## OFICIO N° D000319-2023-MIDAGRI-SERFOR-DGGSPFFS

Asunto : Opinión técnica sobre el Plan dirigido a la Remediación - Estación

Morona.

### INF TEC N° D000353-2023-MIDAGRI-SERFOR-DGGSPFFS-GA

Figura 1 Sitios de tratamiento y aplicación del landfarming (líneas rojas)

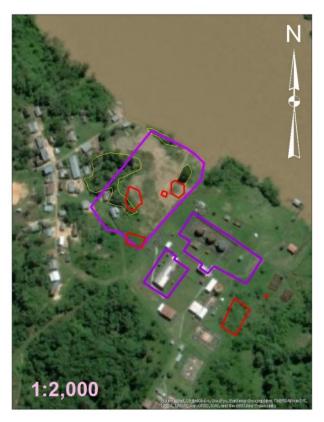
Al respecto se advierte que tales áreas de excavación y tratamiento se sobreponen sobre áreas con presencia de vegetación. Incluso se advierte valores altos de NDVI o intensidad de verdor de vegetación en las áreas a aplicar dicho tratamiento (según se evidencia a partir de NDVI de la imagen Sentinel 2 de 17/02/2023 (Ver Tabla 1 y Figura 1, líneas en rojo corresponden a las áreas de intervención y landfarming).

a) Especificar tabularmente los sitios de intervención en los cuales la eliminación de la vegetación será más intensa debido a la mayor presencia de vegetación herbácea, arbustiva y arbórea, según área de intervención.
